編號：0001	114年10月22日
案例要旨	地上五層 一層一戶共4戶集合住宅 陽台、挑空合理性,圖說標示、梯廳檢討
[關鍵字]	陽台、挑空、梯廳

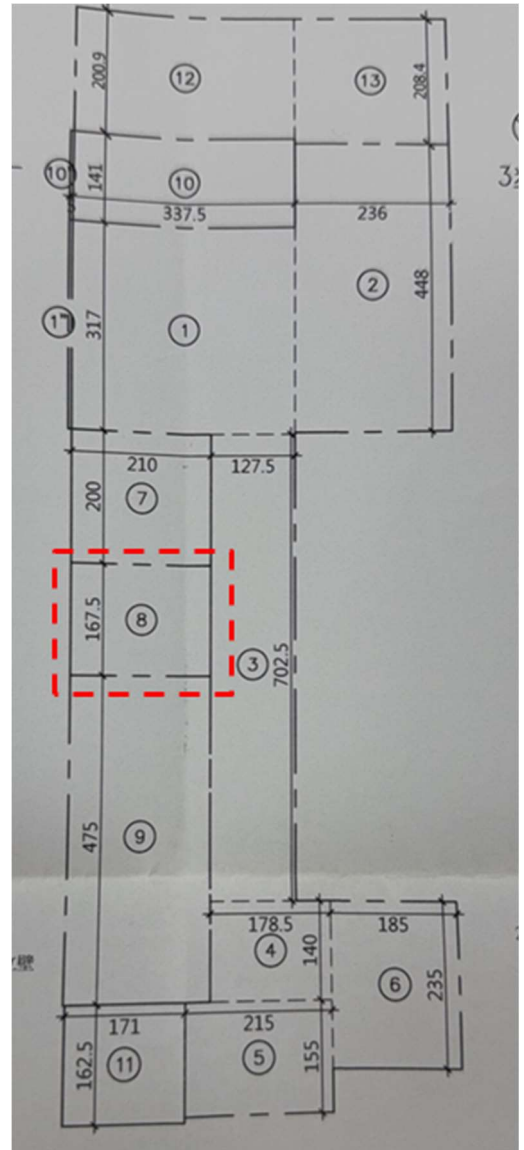
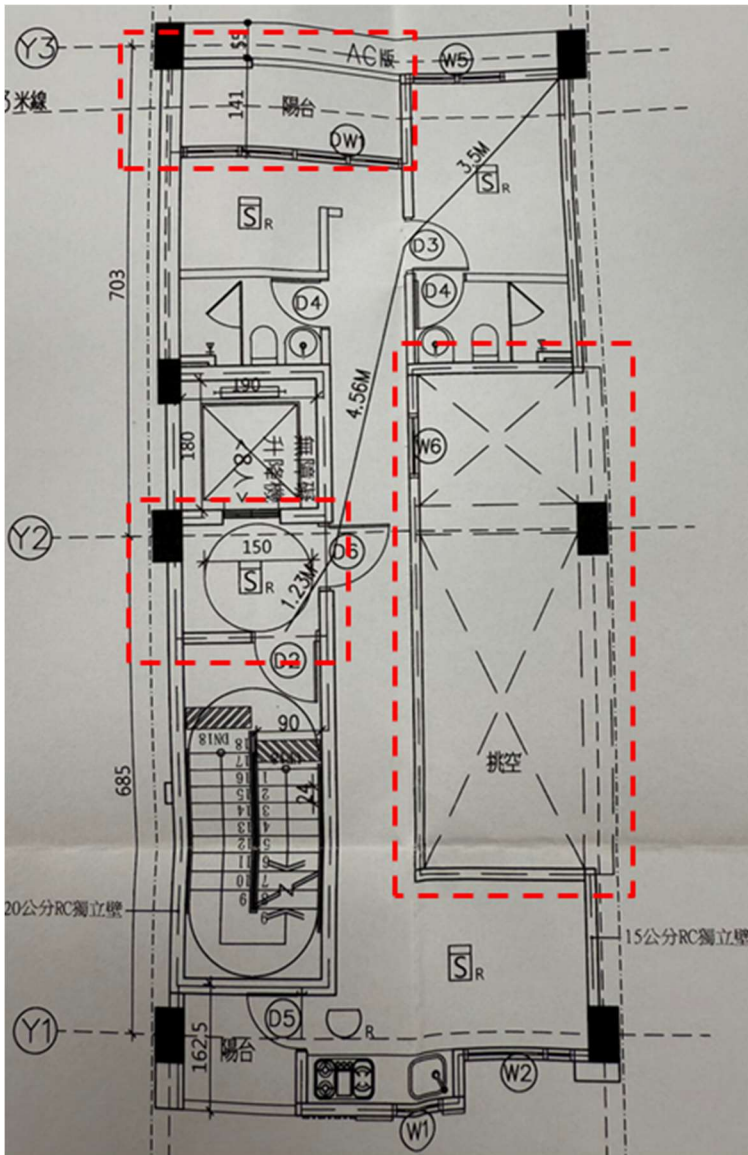
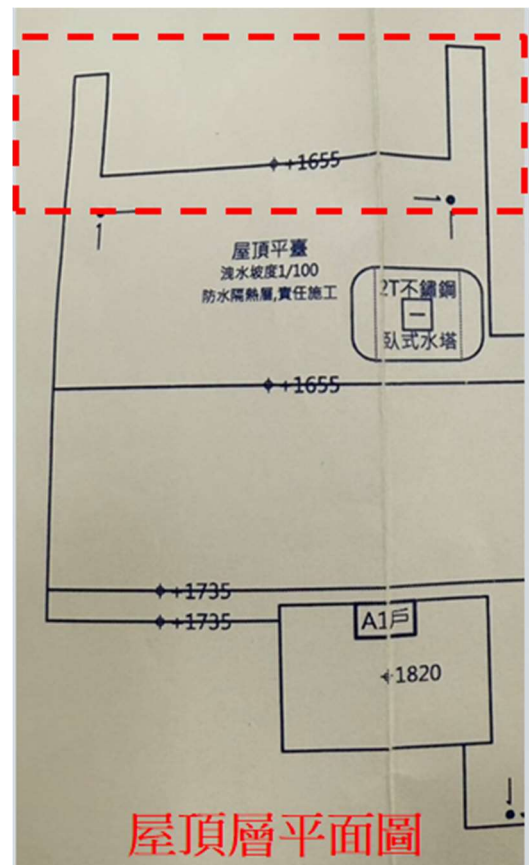
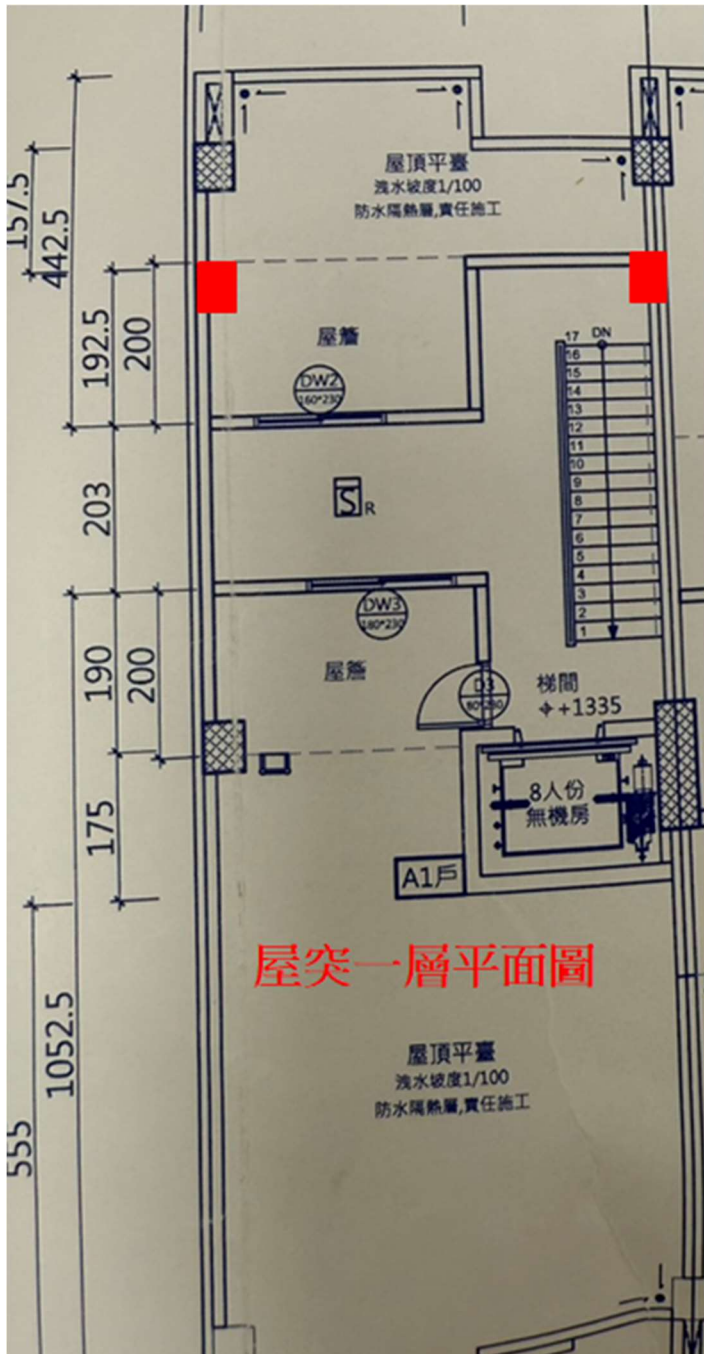
- 1.陽台空間合理性 (陽台位置不合理有二次外推之虞)
- 2.圖說標示(空間未標示名稱)
- 3.挑空設計合理性(挑空設計應該是為了通風採光需求,而該設計挑空範圍內卻是封閉實牆)
- 4.梯廳檢討(1F 共用梯廳 10%檢討,2F 以上陽台只能用 10%檢討非 8 平方 /梯廳<2M)
- 5.D6 應為防火門

編號：0003	114年10月22日
案例要旨	地上10層地下1層集合住宅 設置機械停車塔
[關鍵字]	機械停車塔、樓梯尺寸、樓梯寬度、車道淨寬度3.5M、屋簷

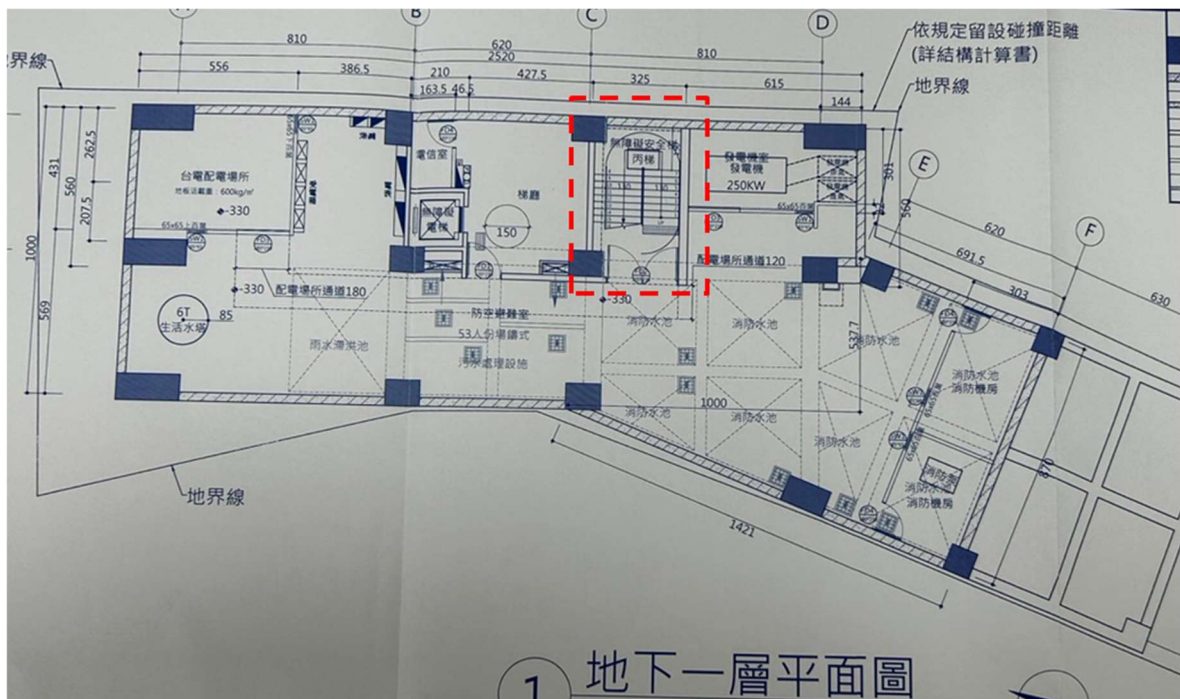
1. 丙梯畫橫移門,扣除門厚度車道淨寬不足 3.5M

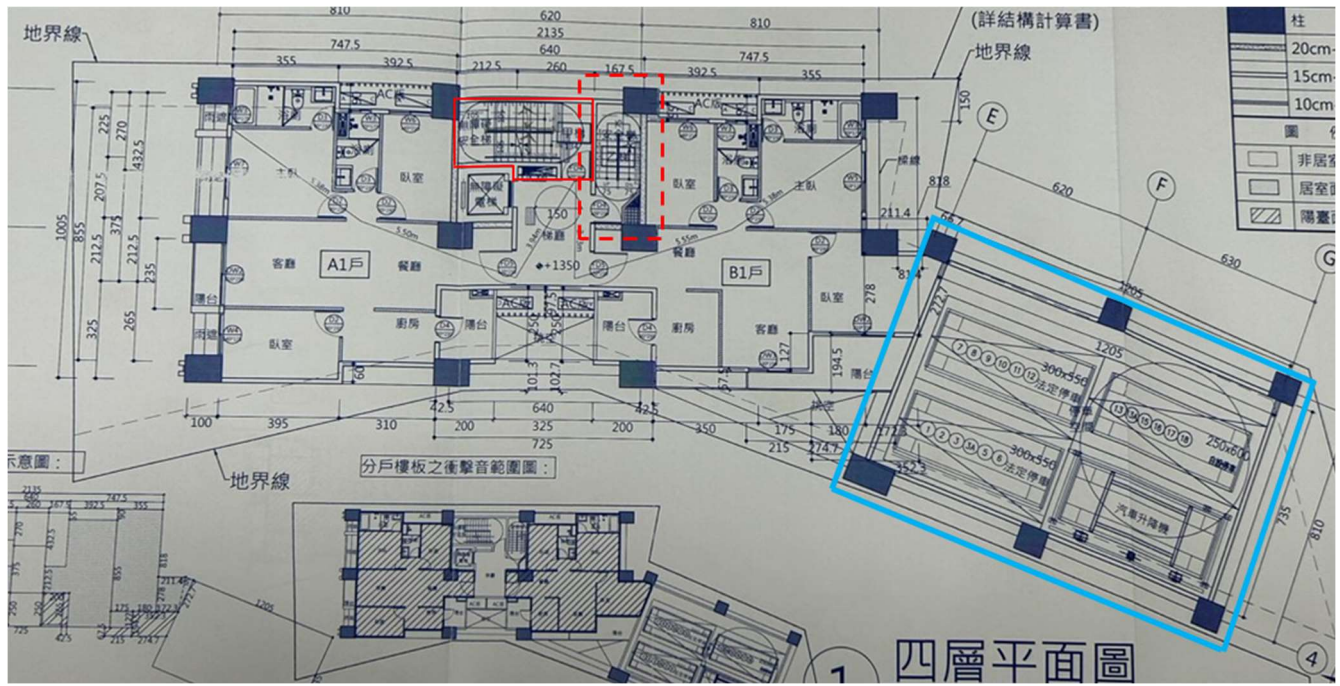
2. 丙梯地下室樓梯平台處有結構過樑淨高不足 2.1M

3. 管道間開口向梯廳, 卻計入安全梯面積扣除容積

4. 乙梯樓梯單邊寬度 75 公分(樓梯淨寬不足)

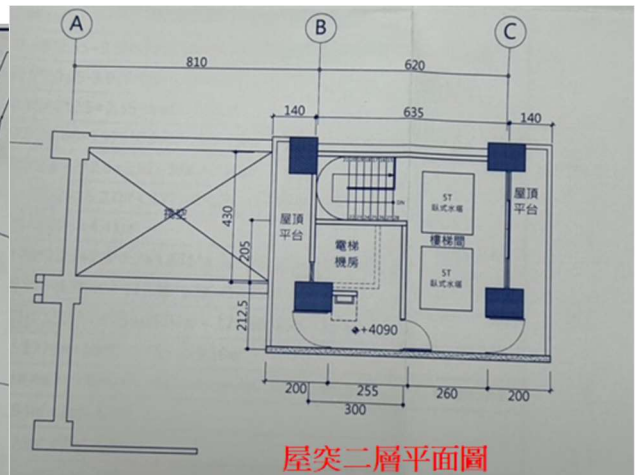
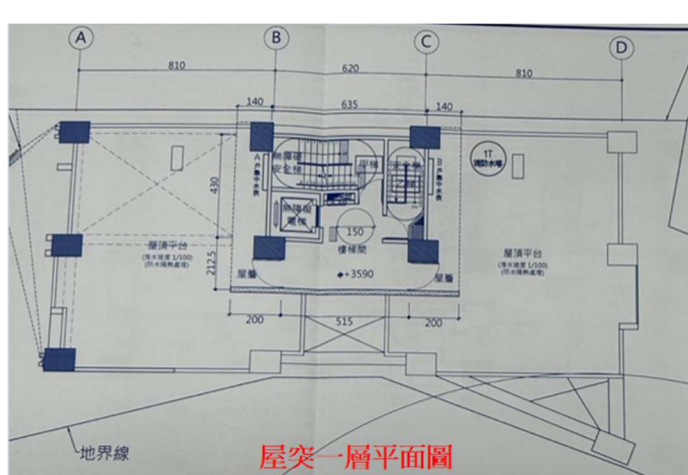
5. 倉儲式停車二樓以上計入樓地板面積, 再用停車空間扣除容積, 但單層梯廳、陽台面積是用當層總樓地板面積總和去算 10%、15%(倉儲式停車塔除一樓外, 其餘樓層是'空'的並無樓地板面積)

6. 於屋突一層、屋突二層 皆設置屋簷(屋簷僅能設置於一處)

編號：0004	114年10月22日
案例要旨	工廠 (都計外) 1戶
[關鍵字]	停車空間 車道

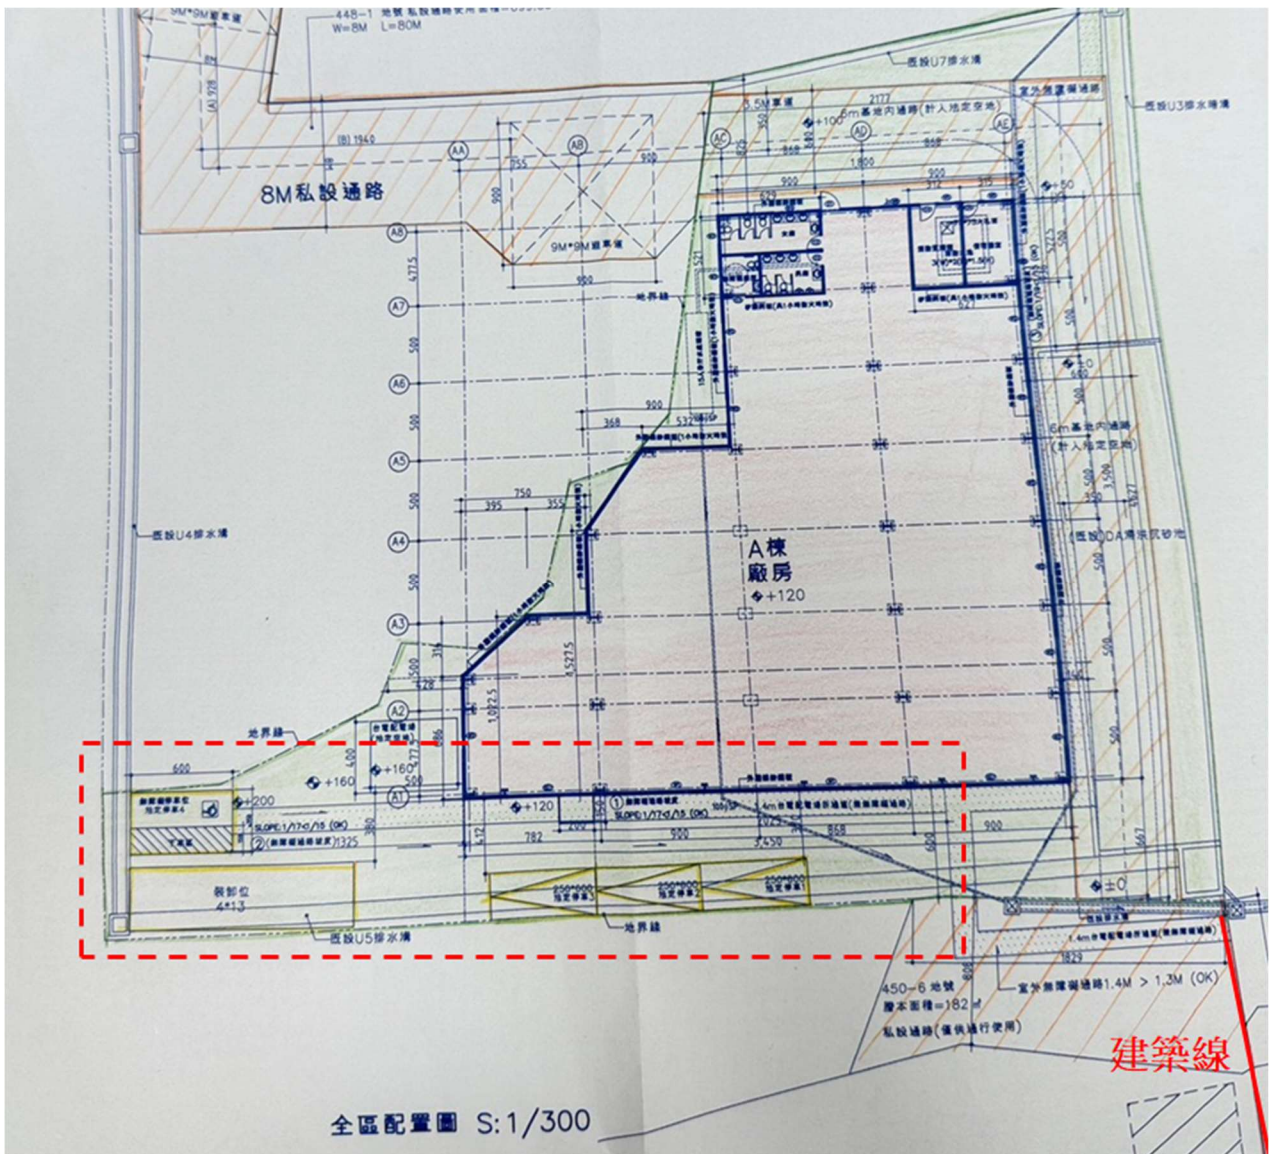
本案為都計外工廠,汽車位仍應留設車道

編號：0005		114 年 10 月 22 日
案例要旨	花台	
[關鍵字]	花台

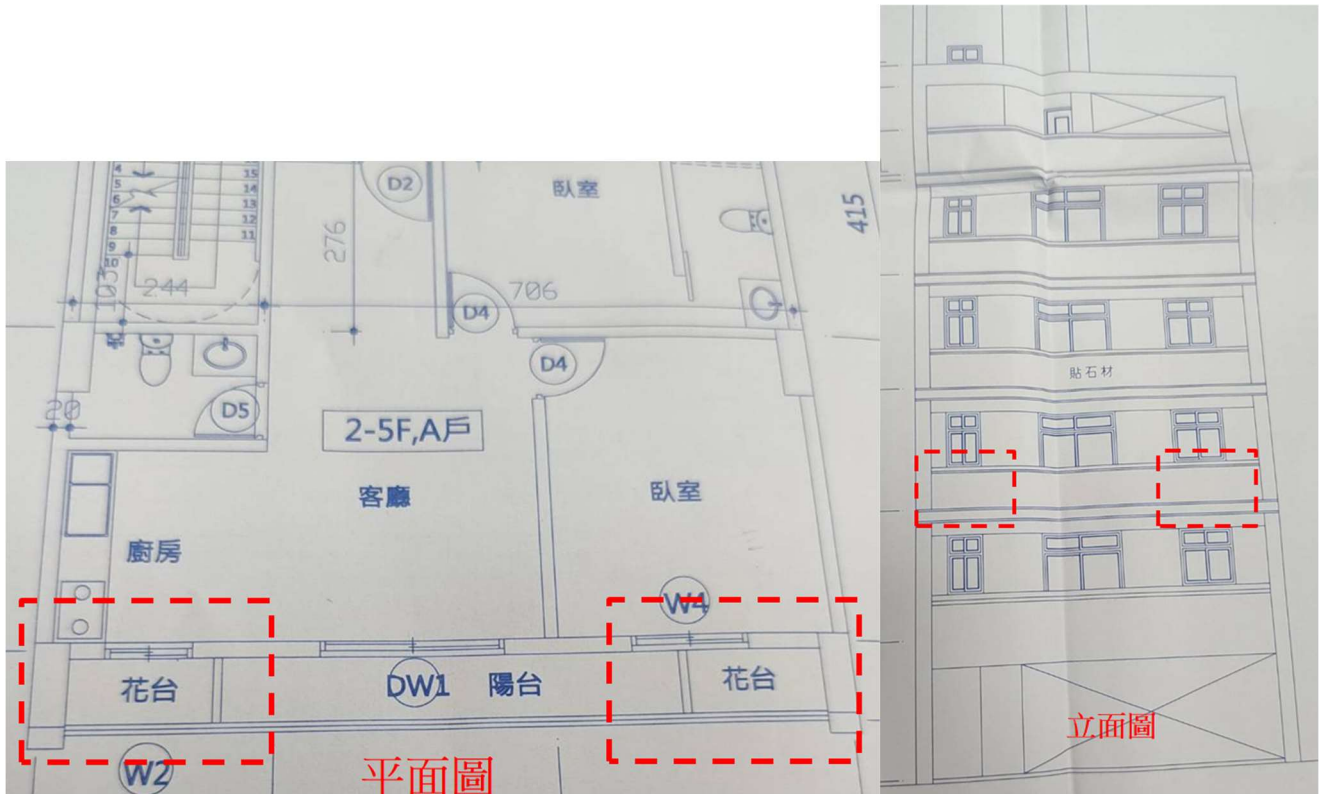
花台欄杆僅高度不得>45 公分

本案陽台深度同花台深度,且陽台花台外緣皆為 110 公分高女兒牆體,花台使用行為同陽台有規避陽台法規之嫌,因此設計花台之合理欄杆高度不得大於 45 公分

編號：0007		114年10月22日
案例要旨	工廠	雨棚(車棚)設計
[關鍵字]	車棚

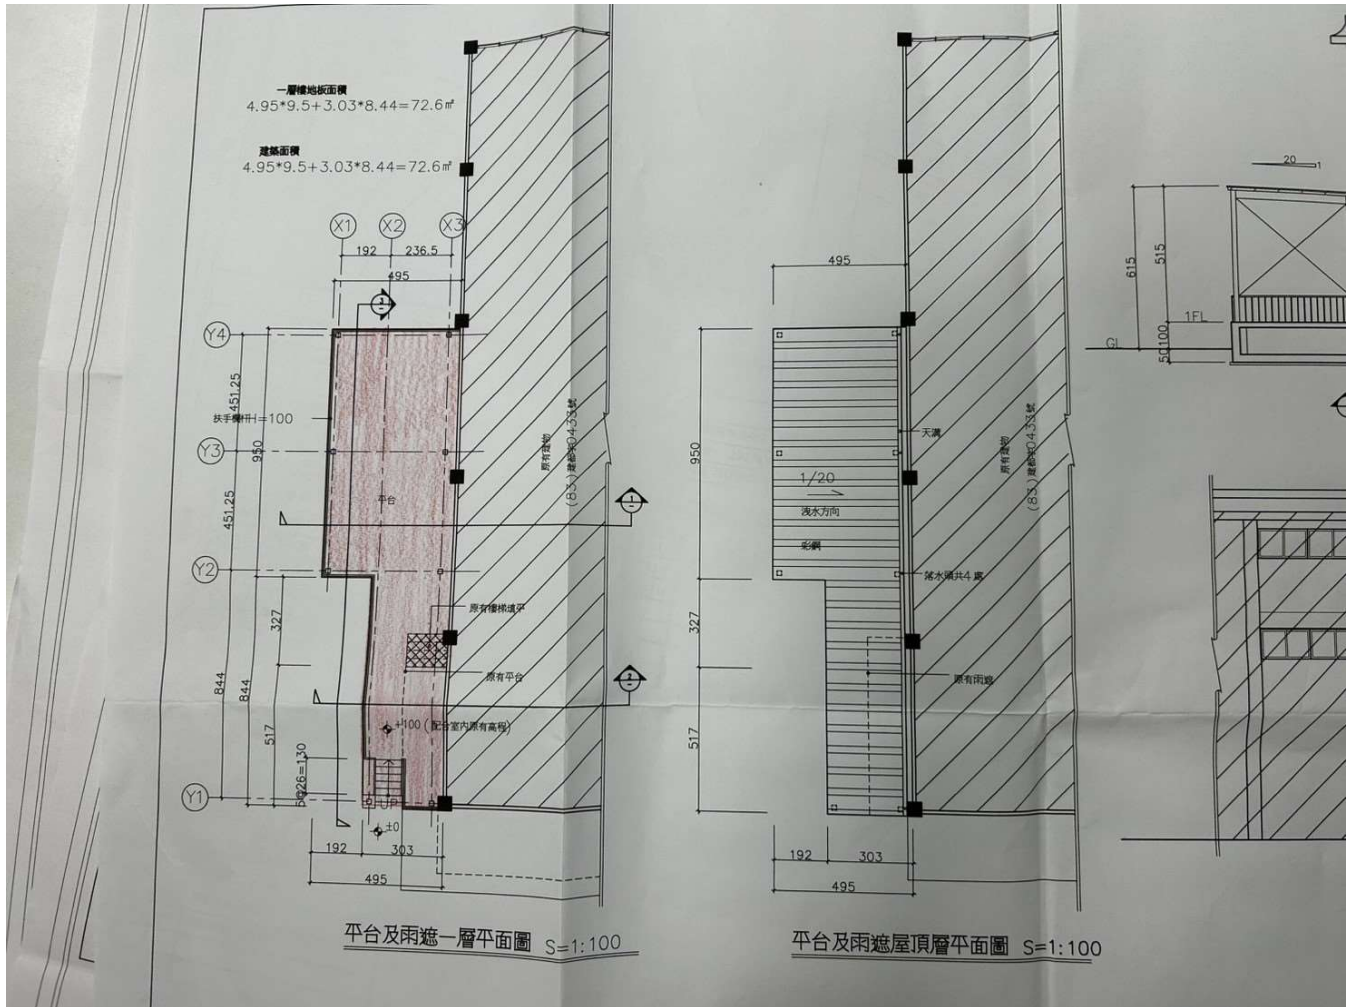
工廠類建築設計車棚計入建築面積及樓地板面積卻未計入容積

車棚有頂蓋依規定計入建築面積/容積樓地板

編號：0008	114 年 10 月 22 日
案例要旨	集合住宅/電信室 通道
[關鍵字]	設備通道、走道

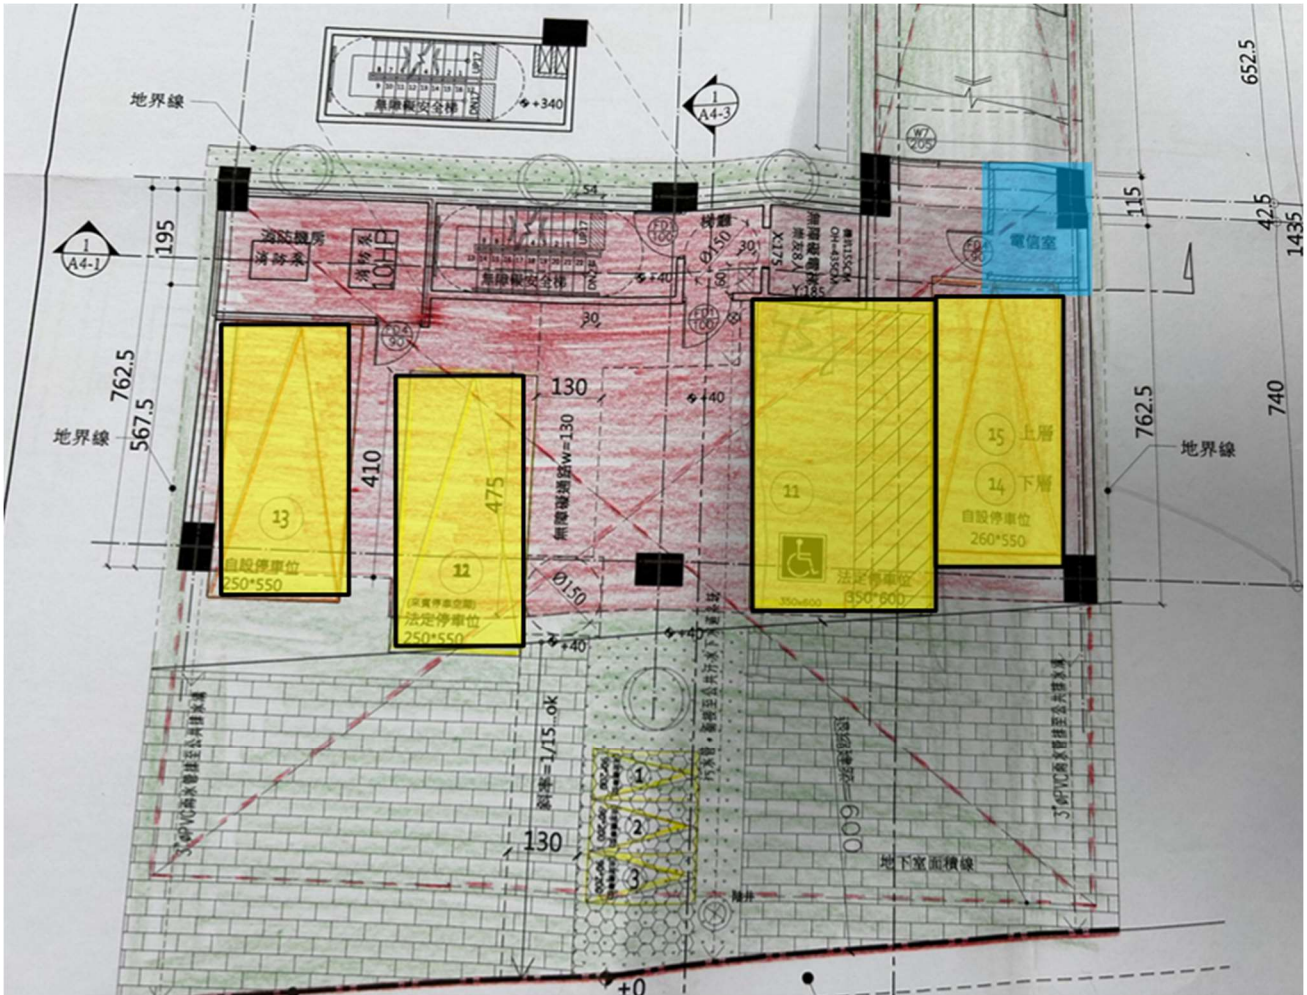
電信室需留設至少 75 公分走道

《[建築技術規則建築設計施工編第 60 條之一](#)》規定，設置於供公眾使用建築物室內的停車空間，其鄰接的居室或非居室出入口與停車位之間，必須保留至少淨寬 75 公分的通道，以連接至車道。此規定旨在確保人員能順利通過，避免發生危險。
